第3回意見交換会

第3回意見交換会

日時：令和2年10月29日（木）18:00～19:30
場所：神保町出張所
参加者数：20名 座長：東京大学大学院 中井 祐 教授

第3回意見交換会では、第2回意見交換会での意見をもとにC案を作成し、4つの班に分かれて以下のテーマについて意見交換を行いました。
○公園整備計画の方向性について ○今後の詳細な設計に向けたヒント

C案

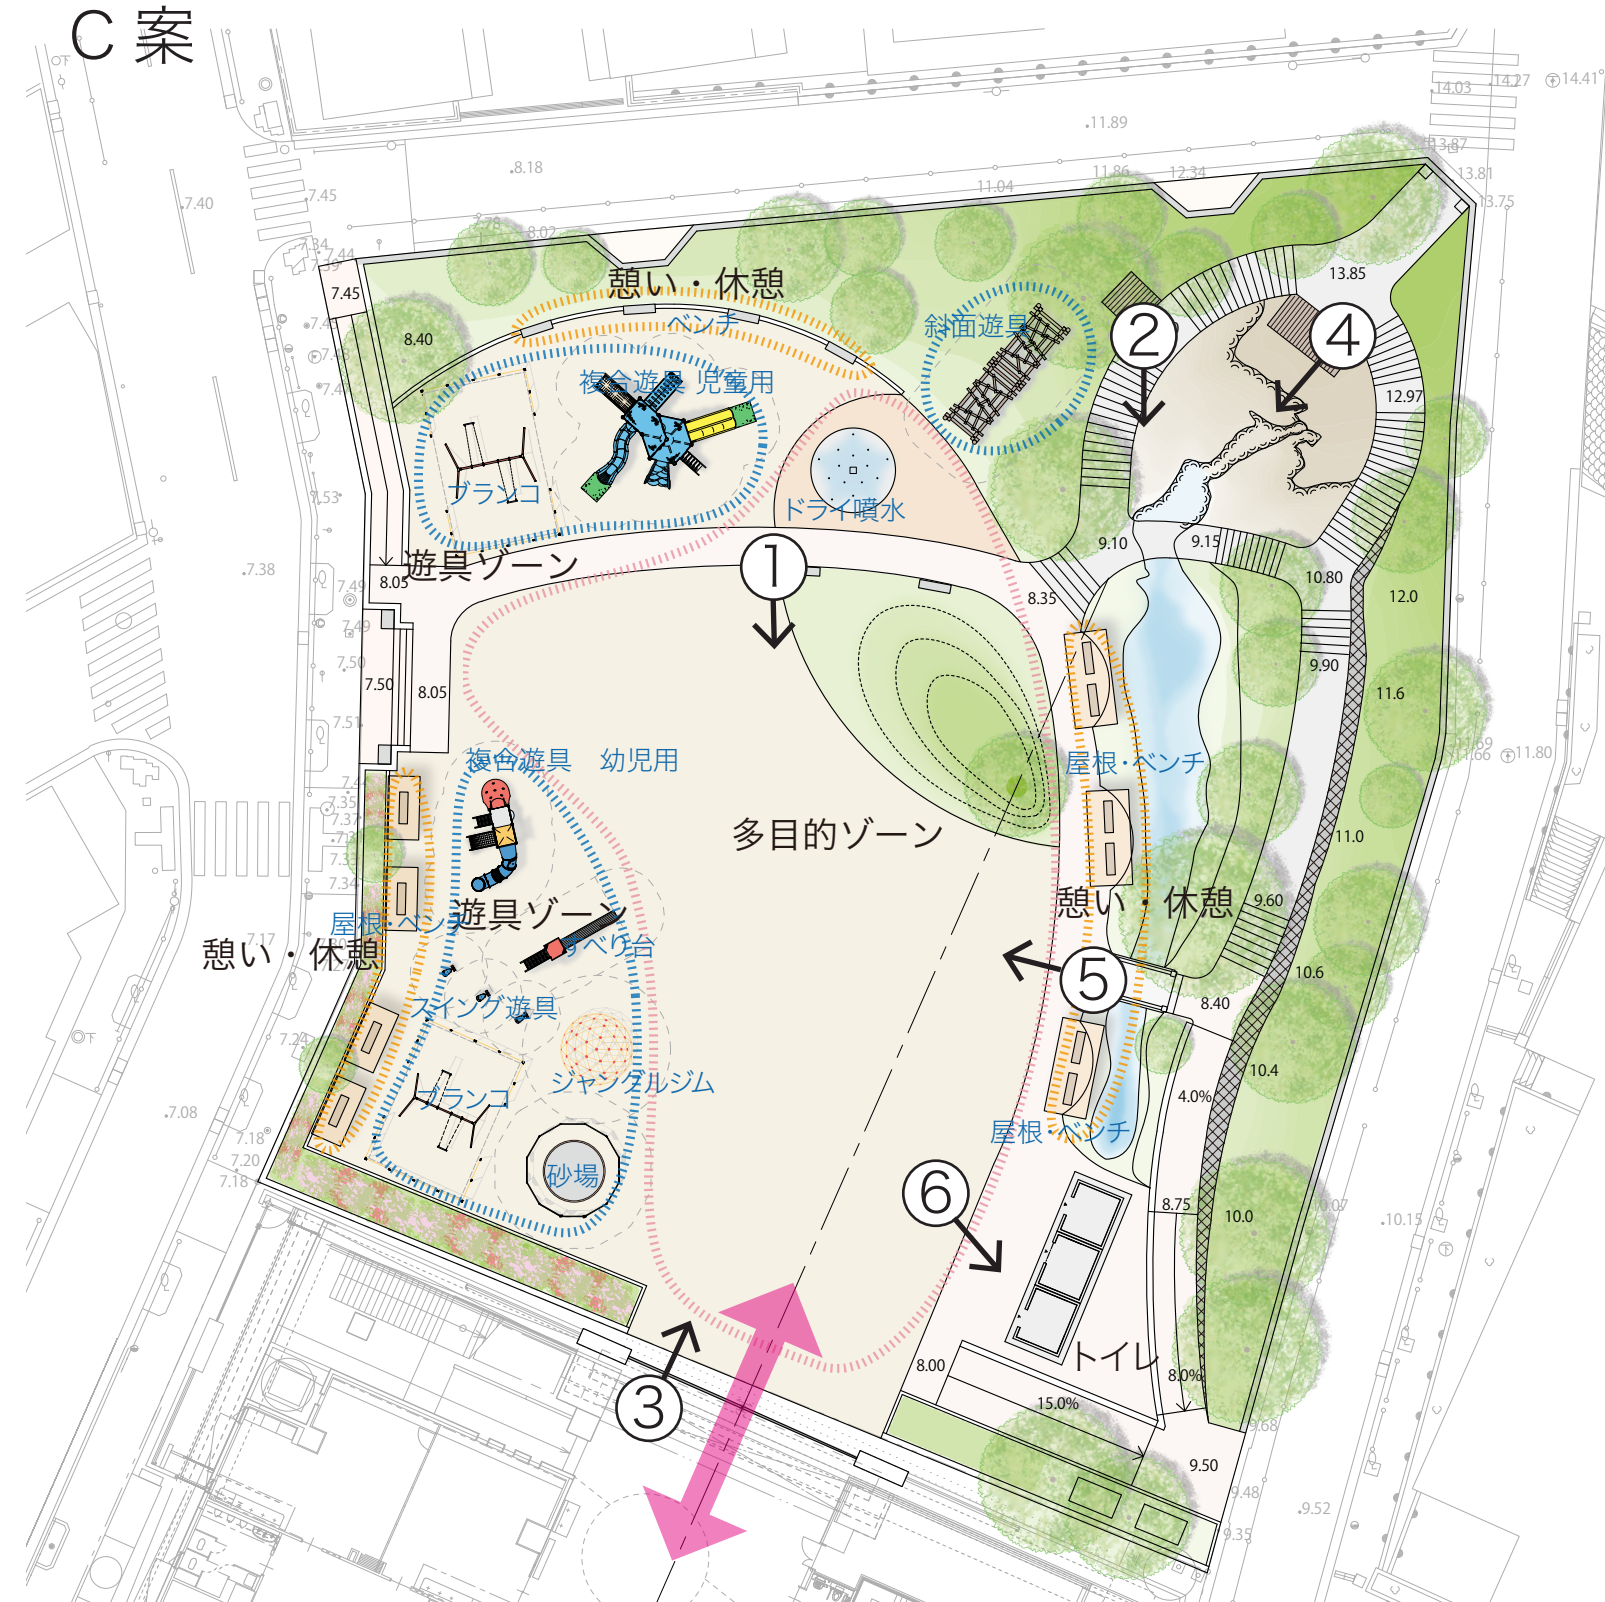
●坂の歩道幅員が狭いので公園側に広げるなどの対策を
●歩道の待避スペースは必要なのか

●夜間の騒音は看板設置などにより注意喚起を
●見通しの確保、防犯カメラの設置

●屋根、見晴らしデッキははたまり場になる懸念がある
●屋根ではなく、樹木、木陰が良い

●砂場は陽当たりが良く、できるだけ広いほうが良い
●複数のブランコや似たようなすべり台は整理したほうが良い
●遊具は安全でシンプルなものが良い
●遊具の近くに手洗い水飲み場がほしい

●幼稚園お迎え自転車が、一時的に置ける場所を
●歴史のある今の門柱は保全してほしい
●お茶小の桜を移植してほしい

●樹木はできるだけ残してほしい
●四季を感じられ花が咲く樹木が欲しい
●大木は台風のとくに怖い
●低い雑木は整理すべき

●子供の遊ぶ動線にあると水で滑って危険
●夏の需要は多いが冬場はデッドスペースになる

●滝と池は昔からのシンボル
●滝に水を流せないのであれば、このまま遊び場として残すべき
●池に生物が住めるように、池の水は循環してきれいに
●池の一部で子どもが遊べるように

●天然芝は管理次第、養生期間が長いと無駄
●小学校の前を広く開けたのは良い

●トイレの位置は良い
●倉庫はキレイにしてほしい

●東側斜面地については、樹木は健康状態を見ながら保全し、子どもの安全や防犯のため、低い雑木等は、見通しが良くなるよう整理する。
●西側平坦部については、小学校とのつながりを重視した広場を設け、水遊びできる場所、緑（芝生等）のある場所、遊具のある場所として整備する。
●お茶小の桜については、区で検討すること。→ 移植は難しいので接ぎ木で継承してはどうか（区）
